设计修改通知便函

建设单位	林文弟	施工单位	
工程名称	林文弟个人住宅	监理单位	
工程编号	MF-20201110	发文日期	2021年7月 日

变更图纸如下:

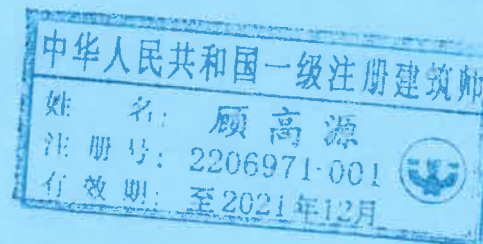
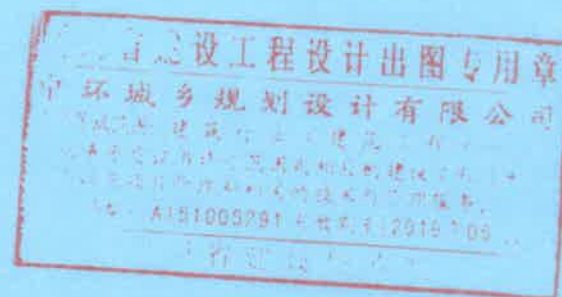
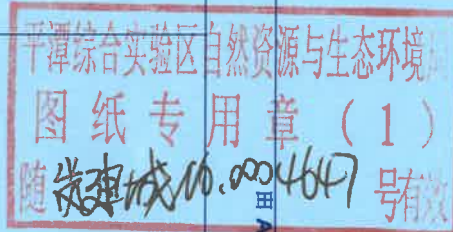
因建设单位提出要求以及四方协商会议,现做如下变更:
1. 一层 ① 到 ④ 轴交 A 轴 C2818 窗户变更为 M3232 双开门
2. 二至四层 ① 到 ④ 轴交 A 轴 C1818 窗户变更为 M2428 推拉门
3. 一层 ① 到 ② 轴交 ① 轴取消楼梯间门变更为 C1506 窗
4. 一层 ② 到 ⑤ 轴交 ① 轴取消飘窗变更为 M3332 双开门,并增加 M1224 平开门
5. 二至五层阳台、露台栏杆花瓶柱造型变更为砖砌阳台栏板。
